### **Bebauungsplan „Blaubeurer-Tor-Tunnel und Umbau Blaubeurer-Tor-Kreisel“**

#### **Abwägung der eingegangenen Stellungnahmen im Rahmen der frühzeitigen Öffentlichkeitsbeteiligung und frühzeitigen Beteiligung der Behörden und sonstigen Träger öffentlicher Belange**

**Anlage:**  
Bestandsplan

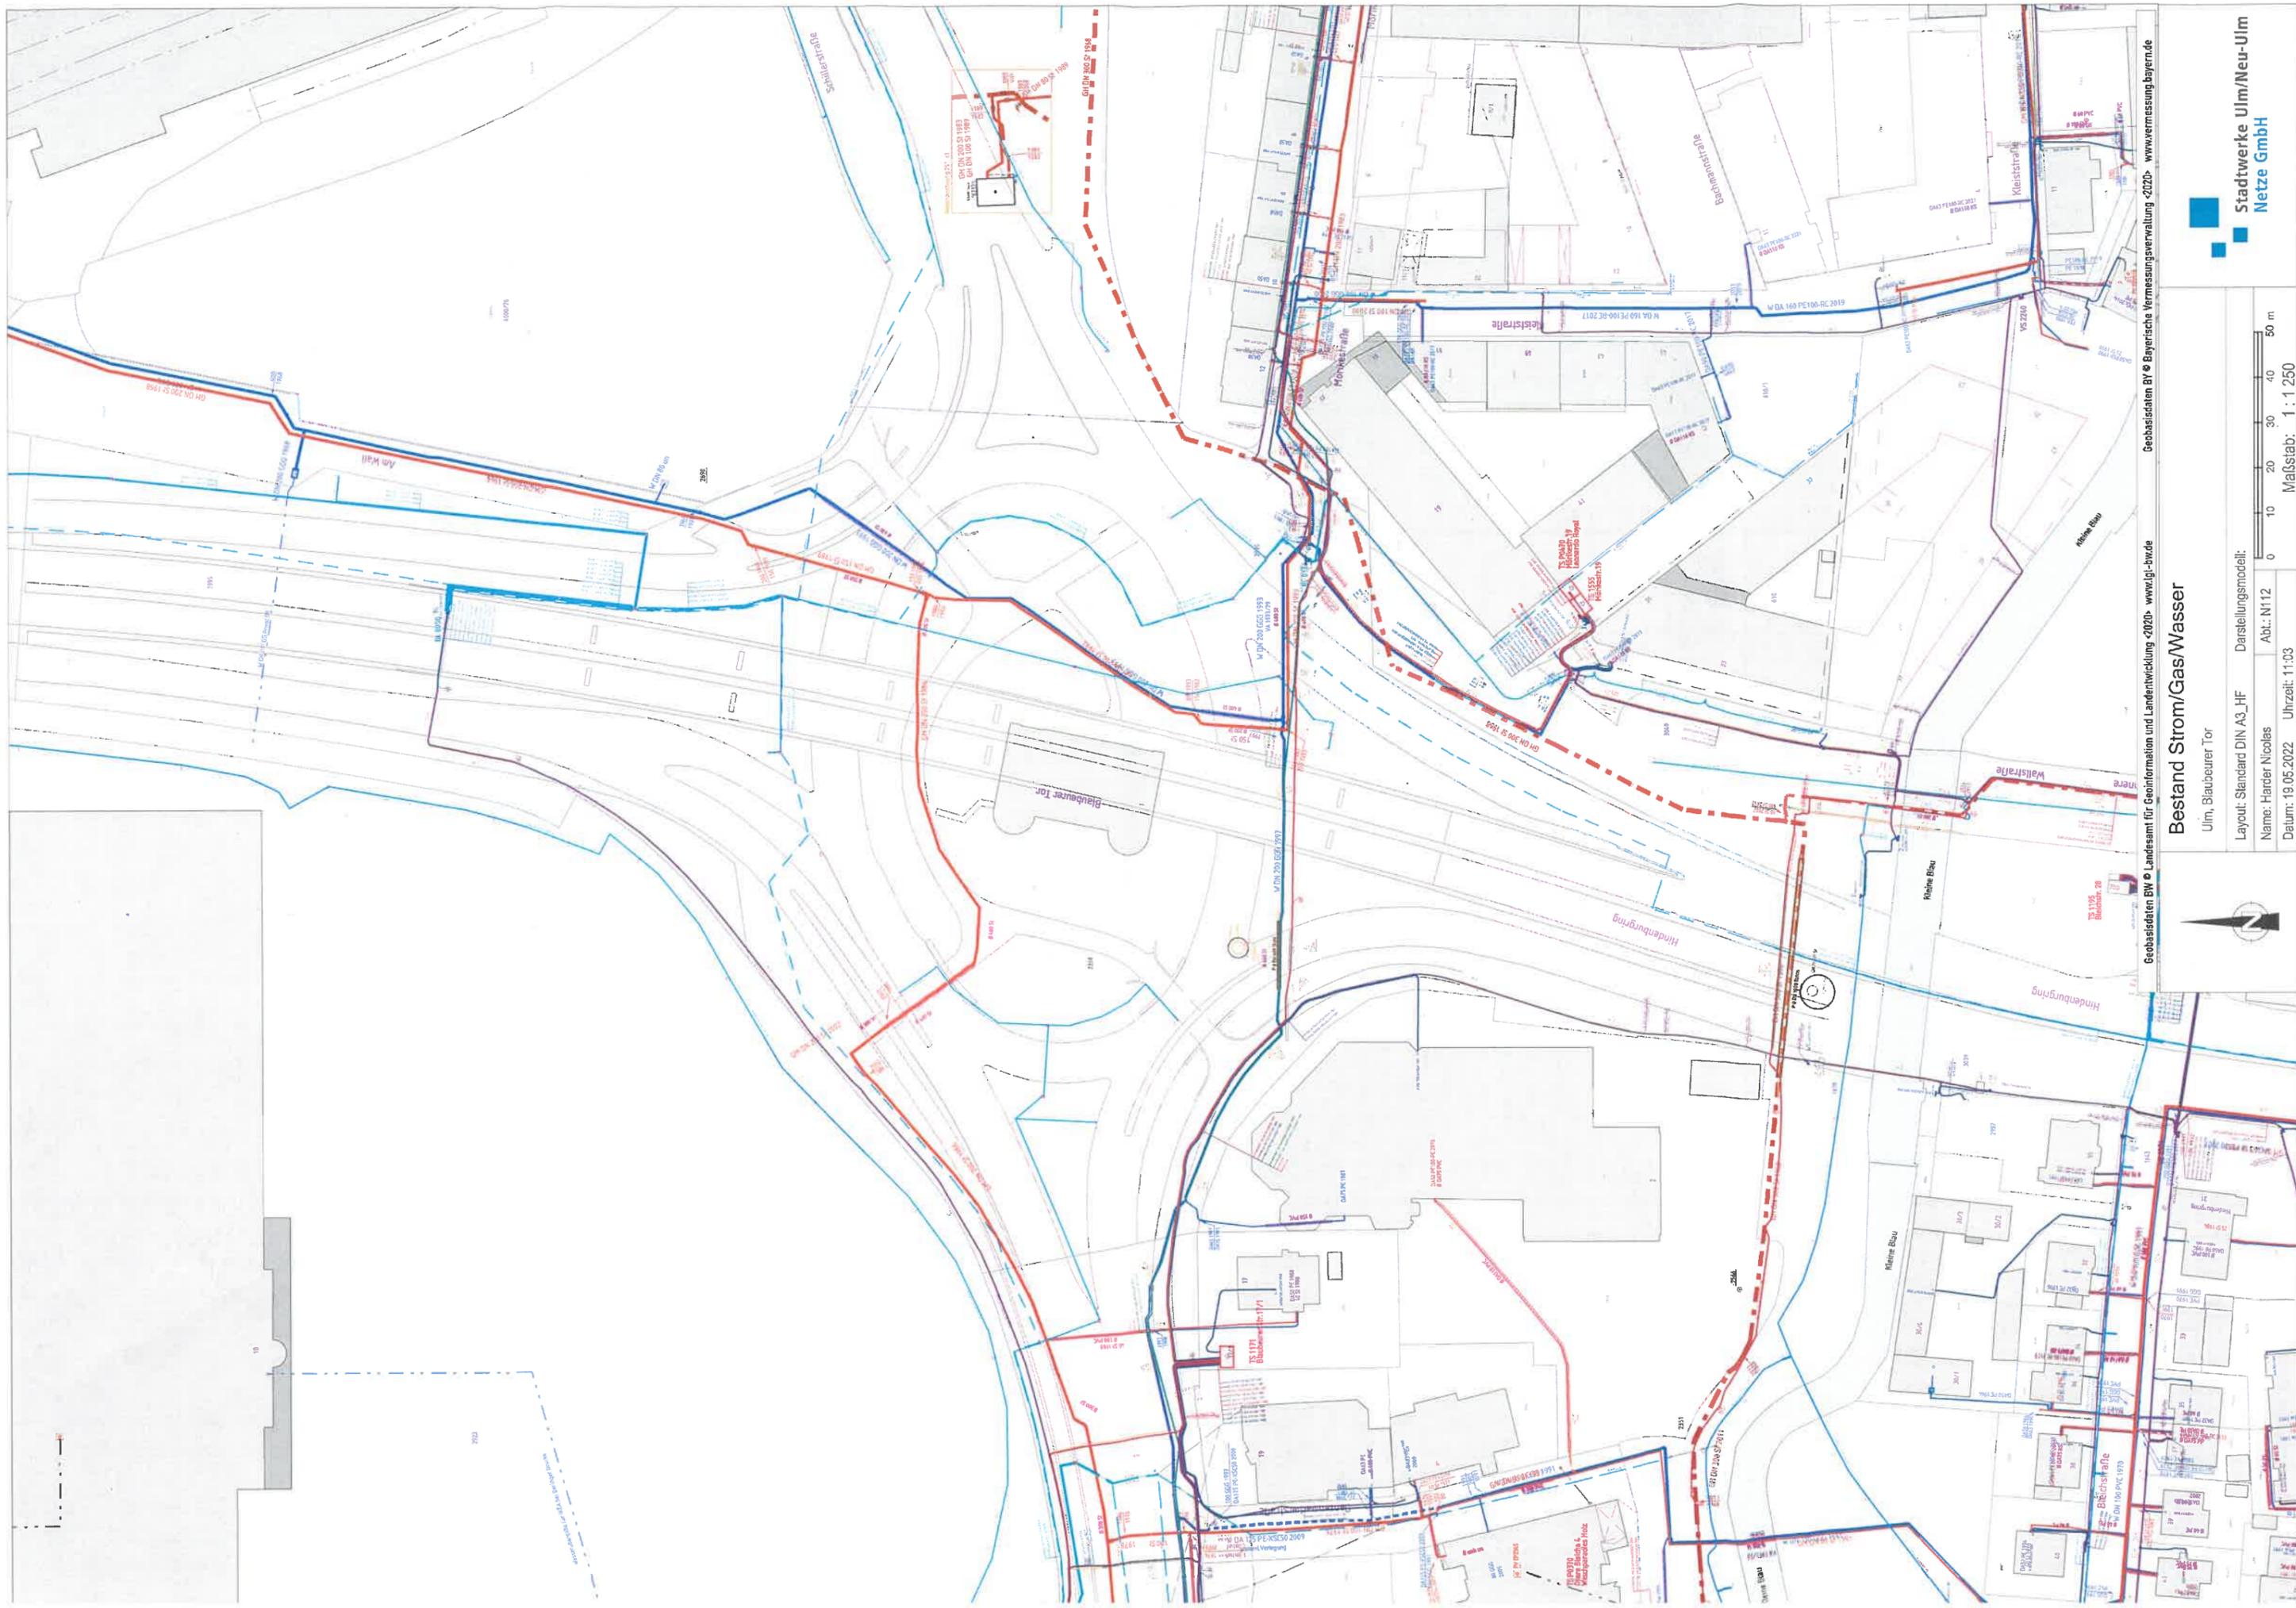
Allerdings möchten wir Ihnen mitteilen, dass innerhalb der Flächen des Bebauungsplans Versorgungsleitungen der Stadtwerke Ulm/Neu-Ulm Netze GmbH für Strom, Glasfaser, Wasser und Erdgas, sowie Beleuchtungskabel der Stadt Ulm verlaufen. Diese Leitungen müssen im Zuge der Maßnahme zur Baufeldfreimachung umverlegt werden. Dazu befinden sich die Stadtwerke Ulm/Neu-Ulm Netze GmbH bereits in Abstimmung mit der Stadt Ulm.

Wir bitten Sie dies bei Ihren weiteren Planungen zu berücksichtigen. Um weitere Abstimmung und Einbeziehung der Stadtwerke Ulm/Neu-Ulm Netze GmbH in weitere Schritte Ihrer Planungen möchten wir Sie hiermit bitten.

<p>Bebauungsplan ausgeschlossen. Eine Einzelhandelsagglomeration ist aufgrund der geringen Fläche des urbanen Gebiets (ca. 477 m<sup>2</sup>) nicht zu befürchten. Aus Sicht des Einzelhandels bestehen keine raumordnungsrechtlichen Bedenken gegen die Planung.</p>	
<p><b><u>Fernwärme Ulm (FUG), Schreiben vom 23.05.2022 (Anlage 8.9)</u></b></p> <p>wir weisen darauf hin, dass sich unsere Hauptversorgungsleitung für die Stadt Ulm direkt im Baufeld der geplanten Baumaßnahme befindet. Es muss gewährleistet bleiben, dass diese nicht beschädigt wird. Wie schon in mehreren Besprechungen mitgeteilt, haben wir die Statik des Vortriebsrohres auf die minimal notwendige Überdeckung prüfen lassen. Die notwendige Mindestüberdeckung beträgt 50 cm. Eine Umlegung der FW-Leitung ist nicht möglich.</p>	<p>Der Stadt ist der Sachverhalt bekannt. Die enge Abstimmung zur Leitungscoordination wird in Rahmen der weiteren Planungen stattfinden. Die Bestandsleitung wird entsprechend geschützt.</p>

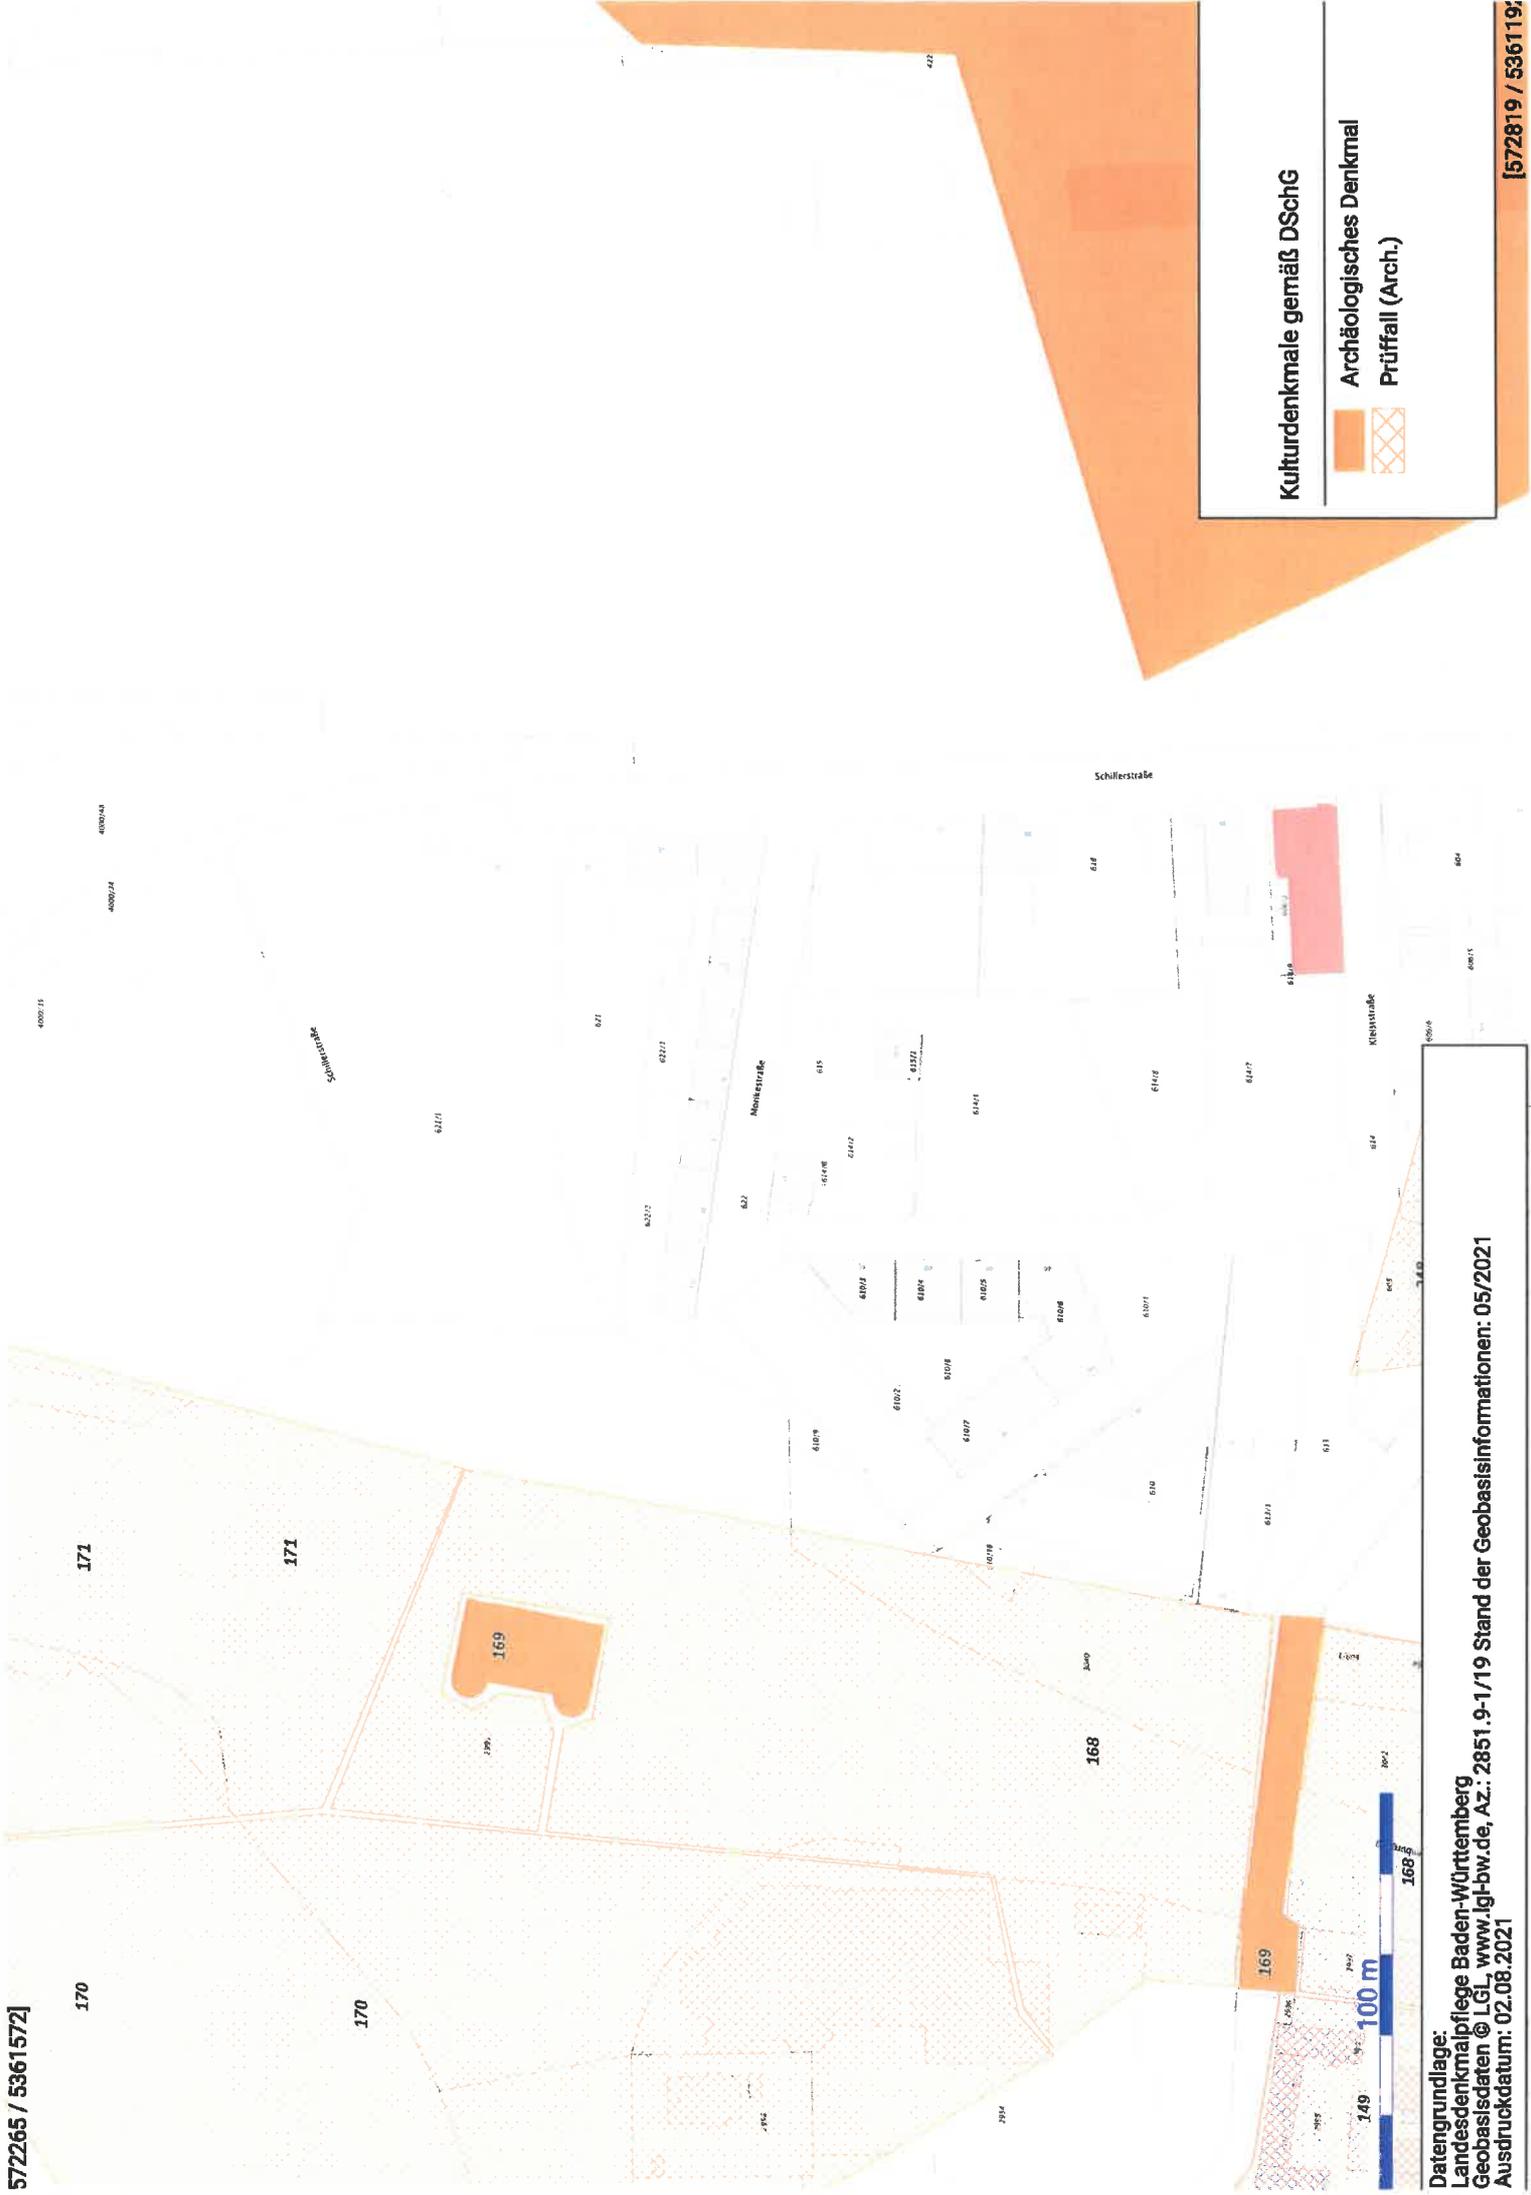
- Werk VI: erhaltene Bauten der Bundesfestung Ulm (Kulturdenkmal gemäß § 2 DSchG; Listennr. 169)
- Werk VI: Courtine und Blaubeurer Tor der Reichsfestung Ulm (Prüffall; Listennr. 168)
- Werk VIII: Courtine zum Kienlesberg der Bundesfestung Ulm (Prüffall; Listennr. 171)

Dabei handelt es sich insbesondere bei den Archäologischen Kulturdenkmälern gemäß § 2 DSchG, um Objekte, deren Erhalt grundsätzlich anzustreben ist. Für die als Prüffallflächen ausgewiesenen archäologische Verdachtsfläche muss der Denkmalbestand im Einzelfall noch geprüft werden. Durch den östlichen Verlauf der in der Machbarkeitsstudie vorgestellten Tunnelführung beschränken sich die Eingriffe in die Randbereiche der inneren Befestigungsrelikte. Trotzdem muss vereinzelt mit erhaltenen tiefer gegründeten Überresten der abgebrochenen Gebäude in Form von hölzernen Substruktionen oder partiell auch Fundamentresten gerechnet werden, diese im Vorfeld zu sondieren und ggf. archäologisch zu untersuchen wären.

Ebenso könnten tiefe Bodeneingriffe Torf- und Auesedimente des Blautals betreffen, in diesen Bereichen könnten prähistorische Siedlungsreste erhalten sein, was durch Voruntersuchungen zu klären wäre.

Aufgrund der starken Überprägung des Areals würden grundsätzliche Bedenken von Seiten der archäologischen Denkmalpflege jedoch zurückgestellt werden. Flächige Baumaßnahmen in bislang nicht tief greifend gestörten Arealen bedürfen allerdings der denkmalschutzrechtlichen Genehmigung. Kann der Erhalt von Kulturdenkmälern im Rahmen einer Abwägung konkurrierender Belange nicht erreicht werden, können wissenschaftliche Dokumentationen oder Grabungen (gegebenenfalls zu Lasten und auf Kosten von Investoren) notwendig werden. Im Einzelfall kann eine abschließende Stellungnahme allerdings erst anhand ergänzender Materialien erfolgen, aus denen neben relevanten Daten zum Planvorhaben die vorhandenen Störungsflächen und archäologischen Fehlstellen in einem Plan ersichtlich werden.

Die Ausführungen zu den vorhandenen Bodendenkmälern und zur Feuchtbodenarchäologie werden zur Kenntnis genommen. Zum Teil sind sie bereits Bestandteil der Begründung. Die Aussagen zur Feuchtbodenarchäologie werden bei der Abarbeitung der Umweltbelange ergänzt. Die Hinweise, die für die konkrete Vorhabensumsetzung von Belang sind, werden bei der Ausführung der Baumaßnahme berücksichtigt. Insbesondere wird die denkmalschutzrechtliche Genehmigung frühzeitig beantragt.
